REPÚBLICA DE PANAMÁ
MINISTERIO DE AMBIENTE

RESOLUCIÓN No. DEIA-IA-RECH- 005 -2021
De 14 de Julio de 2021

Por la cual se resuelve la solicitud de evaluación del Estudio de Impacto Ambiental (EsIA), categoría II, del proyecto denominado: **P.H. ALTOS DE PLAYA LEONA**, cuyo promotor es **LA MITRA PROPERTY INVESTMENT, INC.**

Figura N°5 Planos del Sistema Sanitario

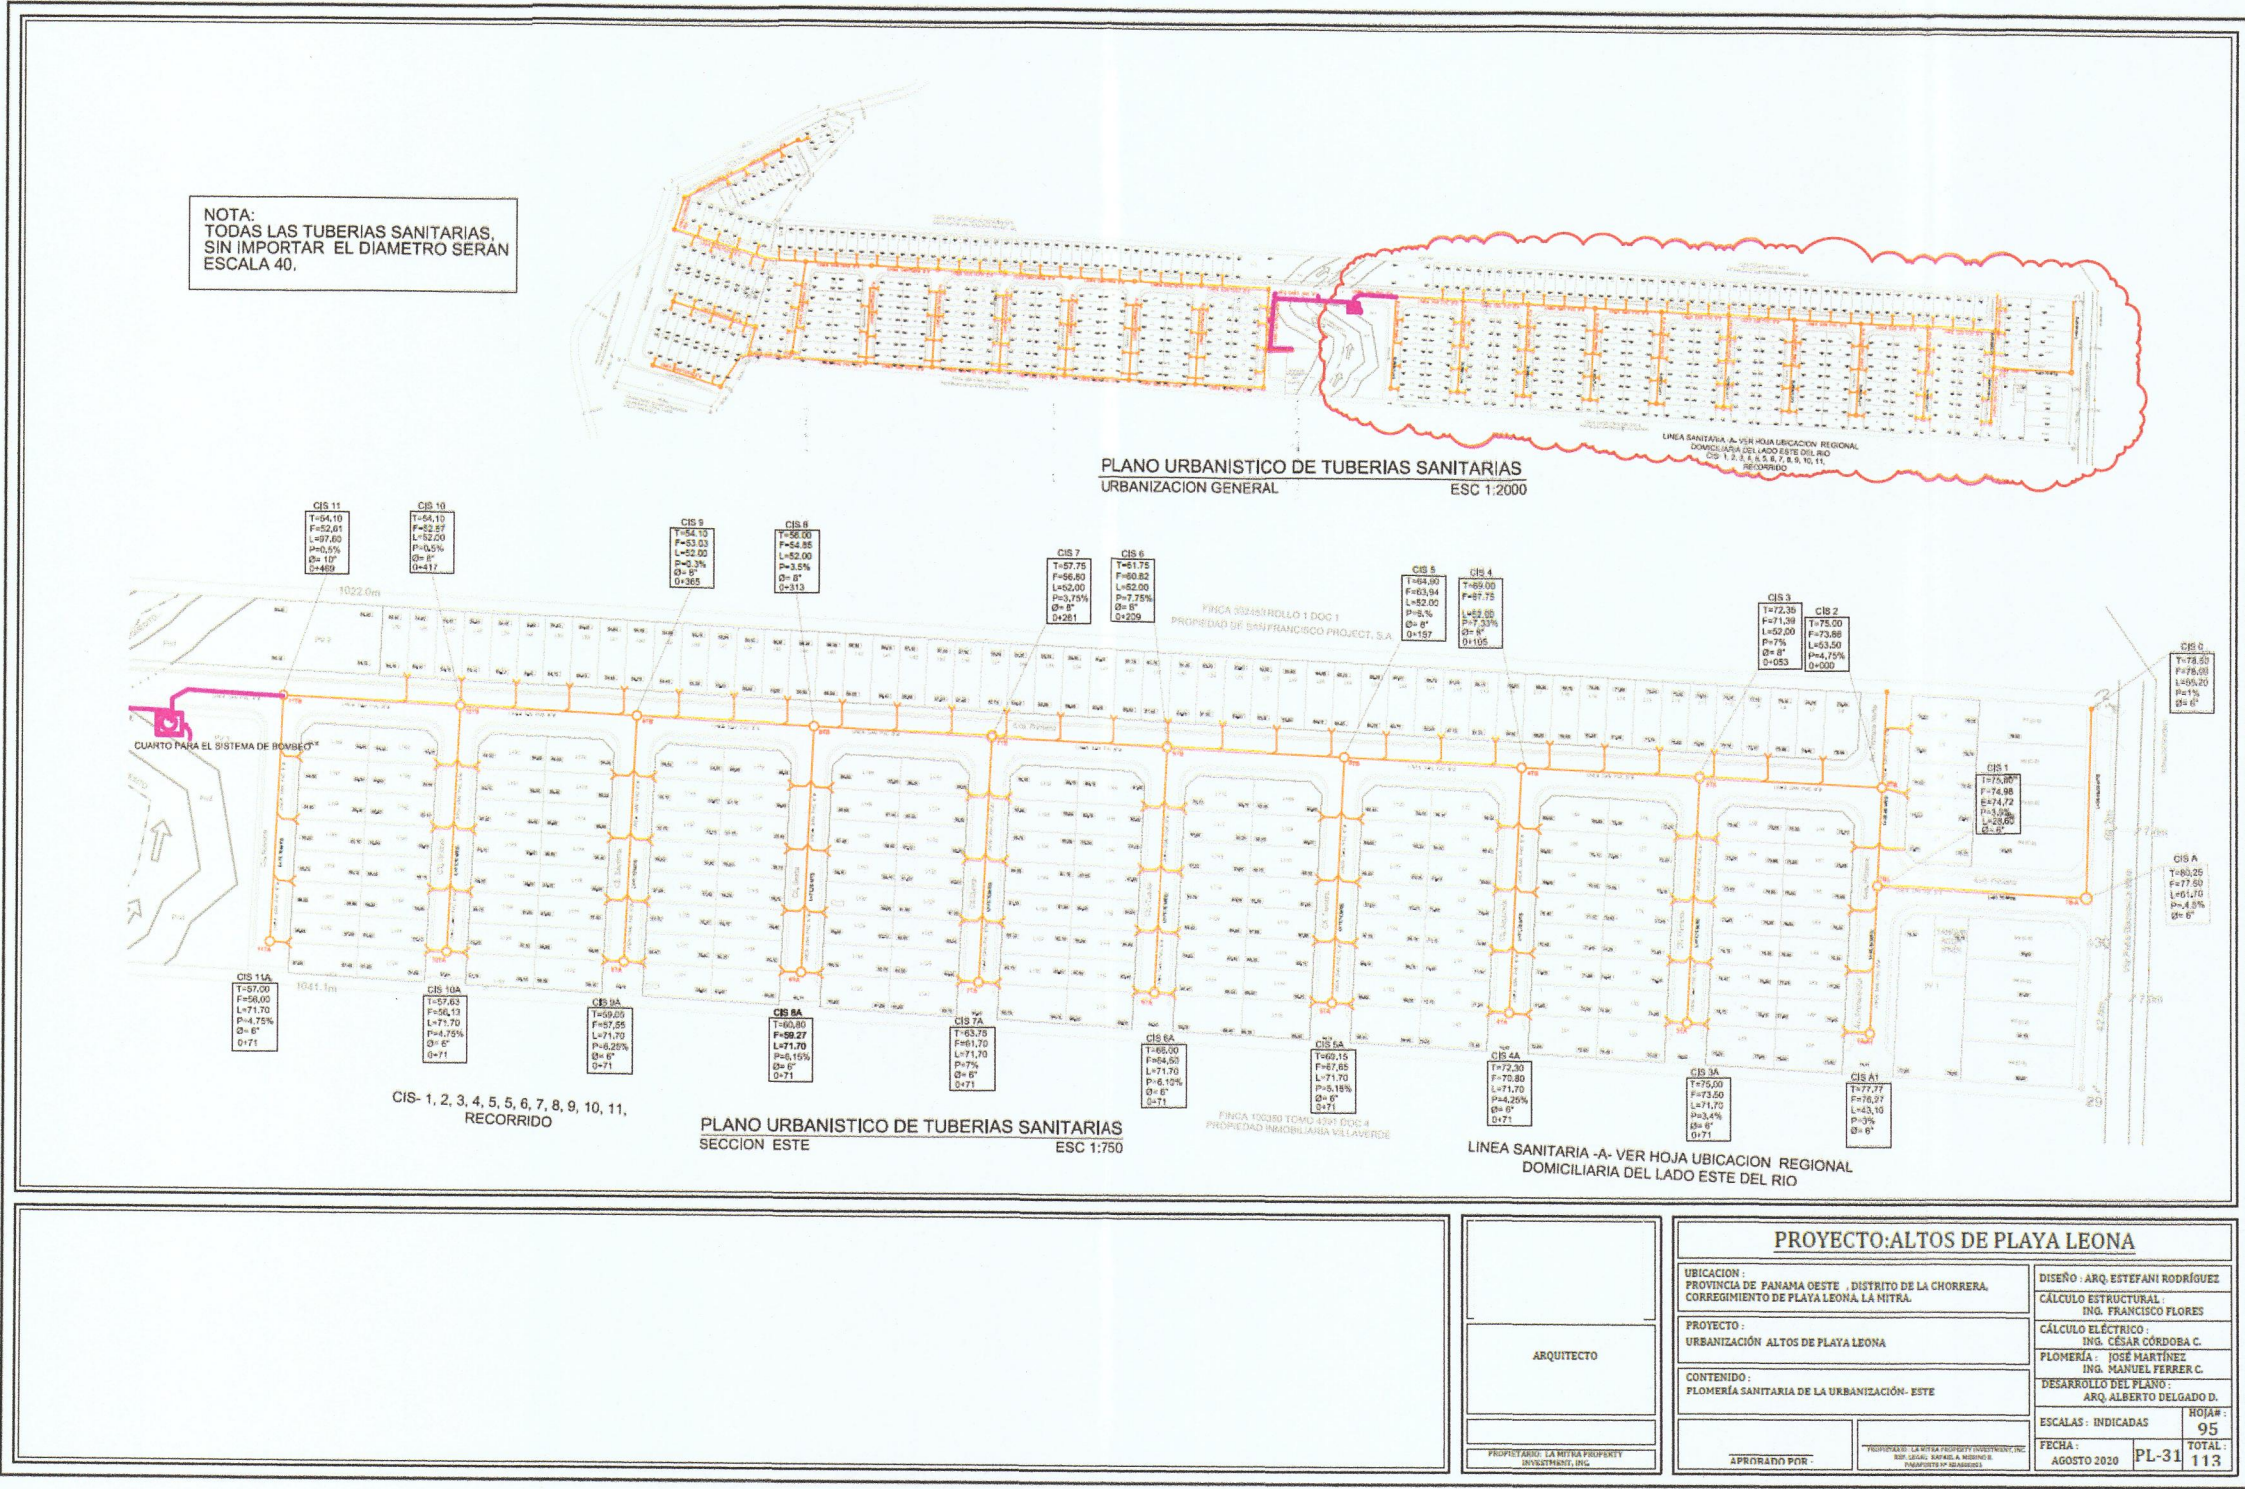
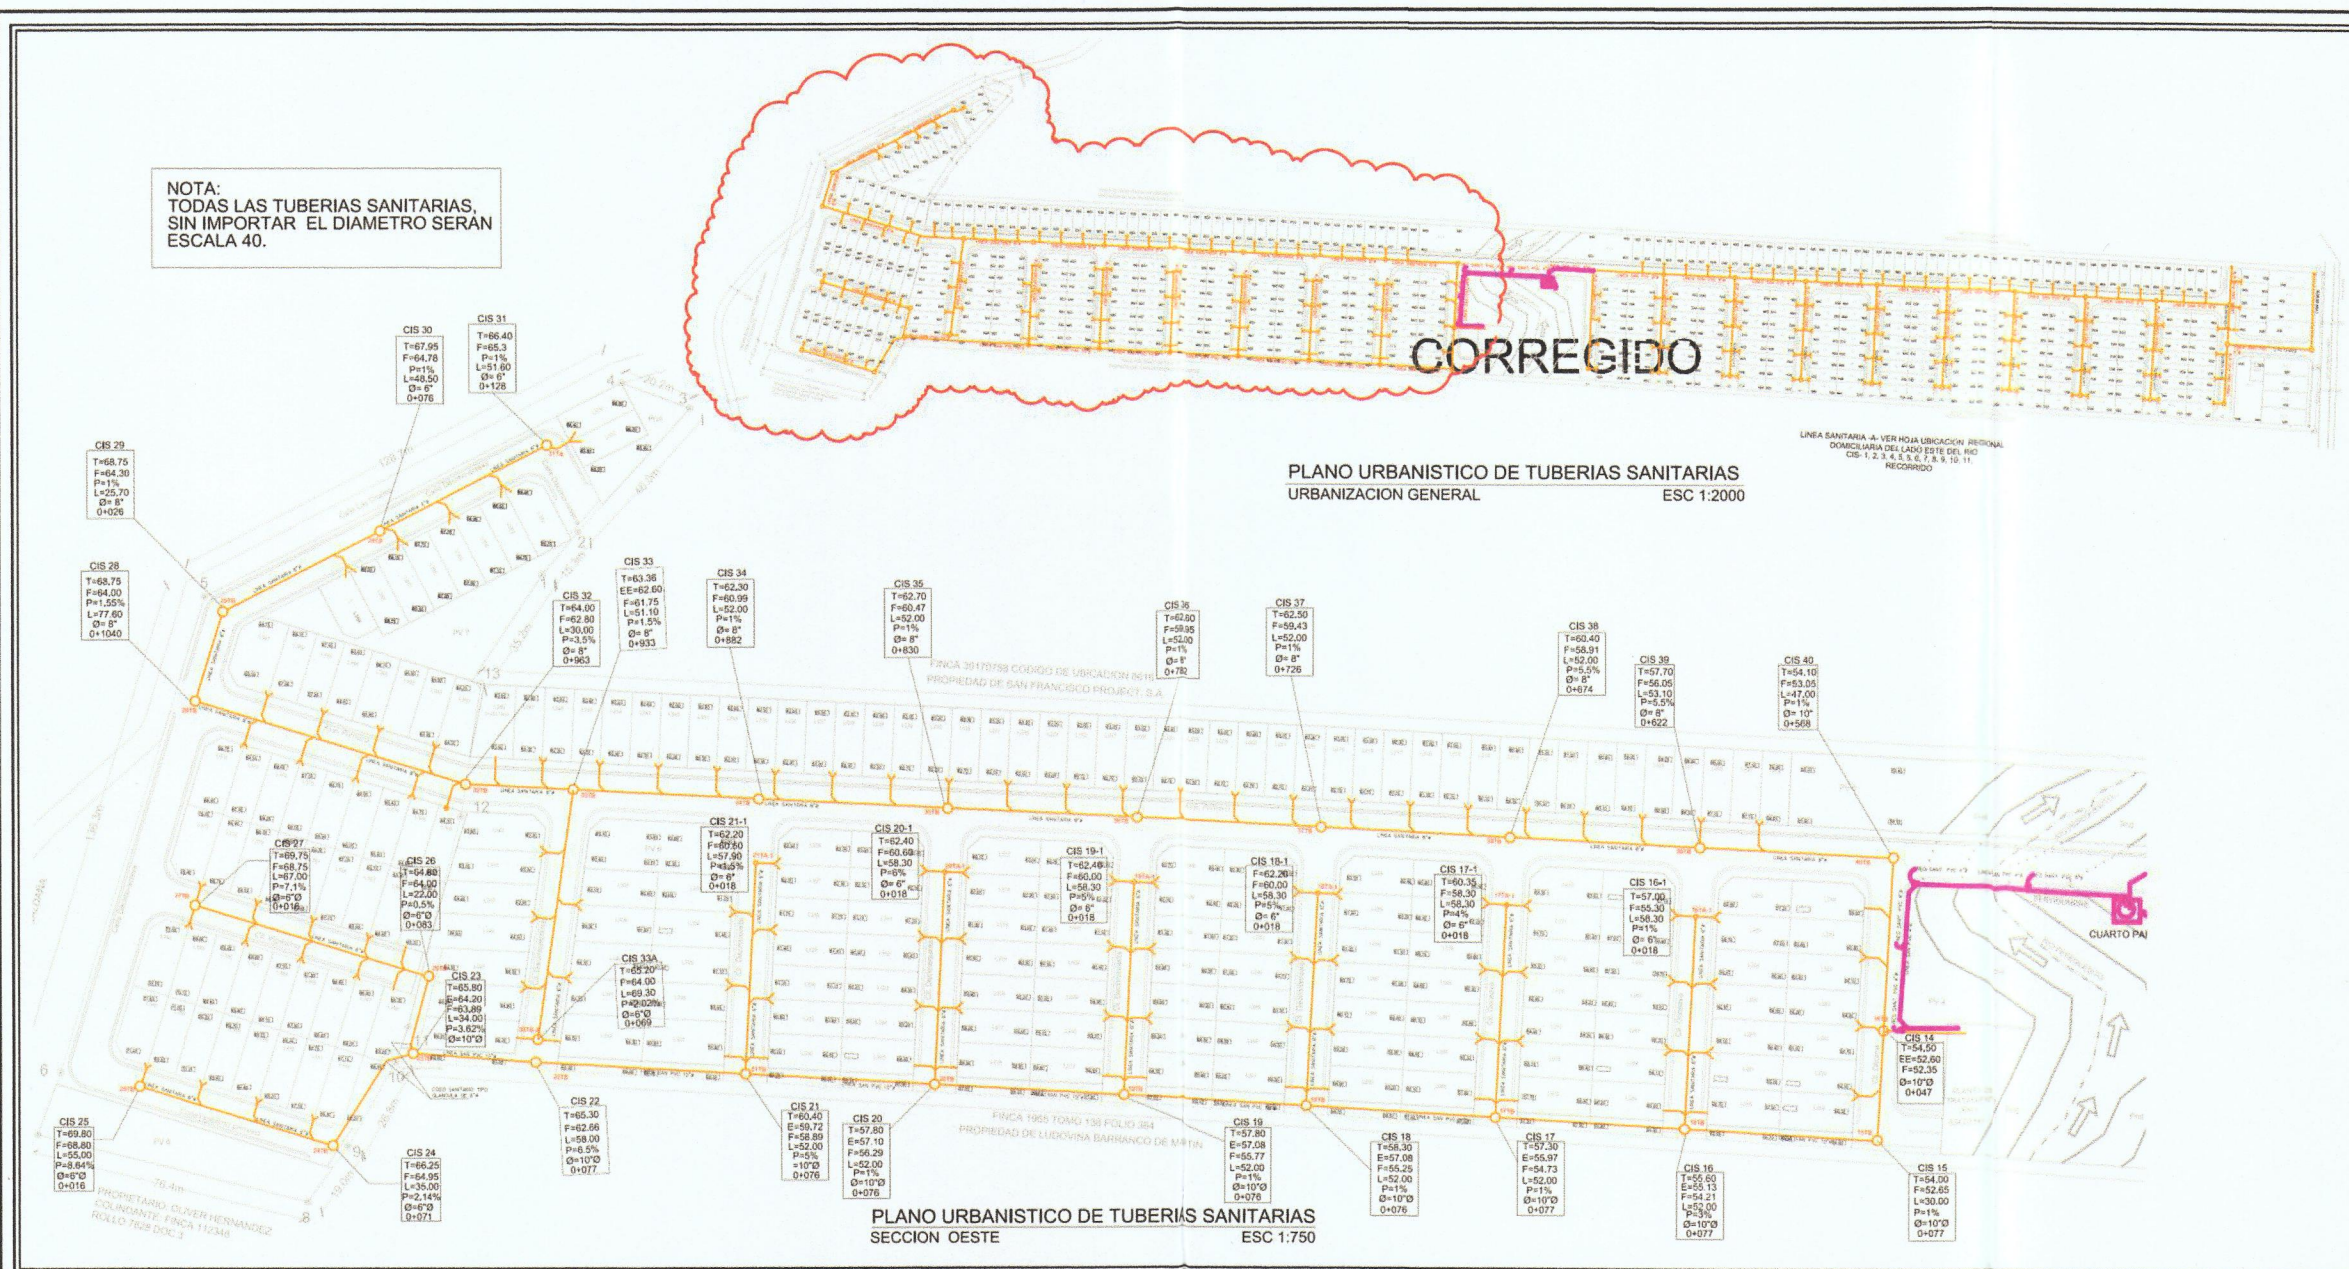
- **Respecto a la pregunta 7**, el promotor da respuesta a cada uno de los subpuntos solicitados de forma siguiente:
 - **Al subpunto (a)**, la cual hacía referencia al alineamiento de las aguas residuales hacia la PTAR y al punto de descarga, el promotor adjunto planos del alineamiento y coordenadas de la PTAR detalla lo siguiente: “[...]...la PTAR se tuvo que cambiar de margen del río, quedando ahora en la margen oeste. El sitio de descarga sigue siendo el mismo punto.... [...]” ;(ver fojas 213 a la 214 del expediente administrativo) sin embargo, los planos adjuntados son ilegibles, no se presenta alineamiento de la PTAR al punto de descarga, por lo cual fue solicitado en la segunda información aclaratoria.

- **Al subpunto (b)**, la cual hacía referencia a la vegetación que será afectada por los alineamientos de las tuberías de la hacia la PTAR y al punto de descarga, el promotor detalla lo siguiente: “[...]...la afectación de la vegetación se trata de 140 metros lineales de la tubería de aguas negras (PVC de 4”) desde la margen Este hasta la planta de tratamiento y 20 metros de tubería de agua tratada desde la planta hasta el río. Considerando que, salvo la tubería de agua tratada, las tuberías pasan por calles y por el puente, la afectación está contemplada en el inventario general, dentro de la afectación del bosque secundario joven y muy joven. La tubería de aguas tratadas afecta en el sotobosque, no requiere eliminación de árboles para conectar la planta con el río, ya que esta sí es parte de la zona de protección.... [...]” ;(ver foja 213 del expediente administrativo).

La afectación de la vegetación se trata de 140 metros lineales de la tubería de aguas negras (PVC de 4”) desde la margen Este hasta la planta de tratamiento y 20 metros de tubería de agua tratada desde la planta hasta el río. Considerando que, salvo la tubería de agua tratada, las tuberías pasan por calles y por el puente, la afectación está contemplada en el inventario general, dentro de la afectación del bosque secundario joven y muy joven. La tubería de aguas tratadas afecta en el sotobosque, no requiere eliminación de árboles para conectar la planta con el río, ya que esta sí es parte de la zona de protección.
